湖南临港开发投资集团有限公司 干式变压器、高低压柜、电力电缆、配电箱 “甲控乙采”项目答疑回复文件

根据干式变压器、高低压柜、电力电缆、配电箱“甲控乙采”项目询价文件要求，现对所有潜在报价人提出的问题答疑回复。具体回复如下。

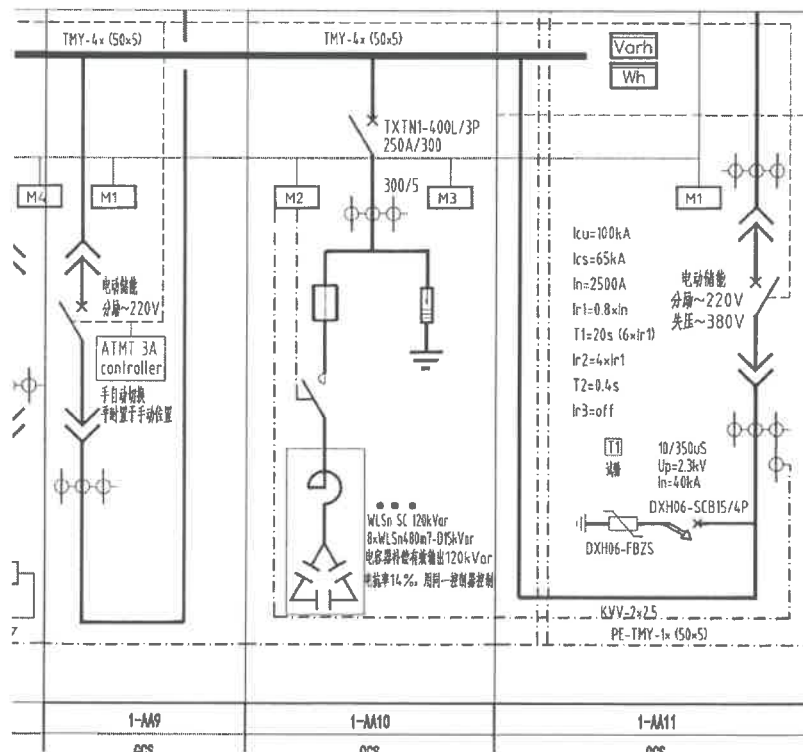
问题 10: 报价清单（第三部分）：低压开关柜序号 14、15、24 铜母排是否为低压柜主母排，若包含在低压柜柜单价中是否此处不需要报价。

回复：是变压器至低压进线柜的联接铜牌。

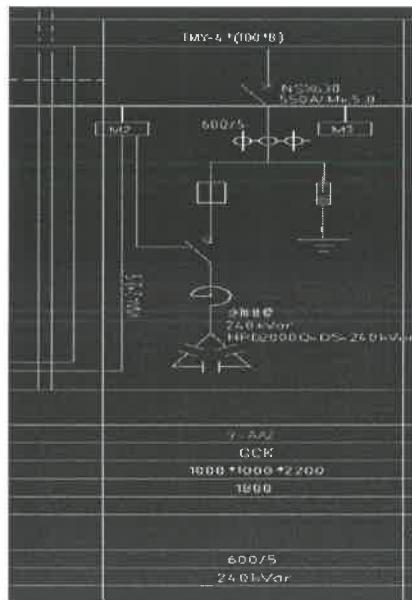
问题 9：报价清单（第四部分）：序号 5，6 为母联柜，规格型号内容为五芯密集母线槽，IP65，请问：规格型号内容是否笔误？

回复：母联柜规格型号为：600*1000*2200，其他要求详见设计图纸，请相应修改报价清单。

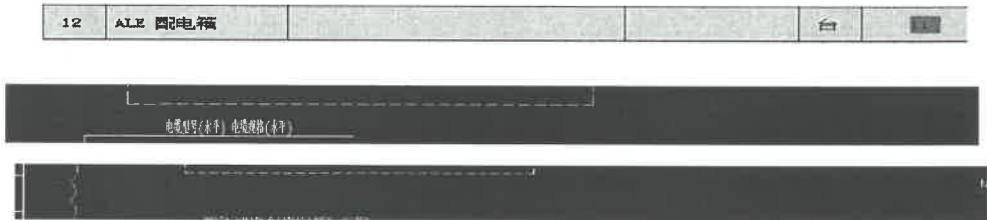
问题 3：第十部分配电箱提供的系统图显示不明确，系统图无开关电流型号，无箱号，例 9#，10#多层厂房，见附图

回复：设计图中有标注型号。
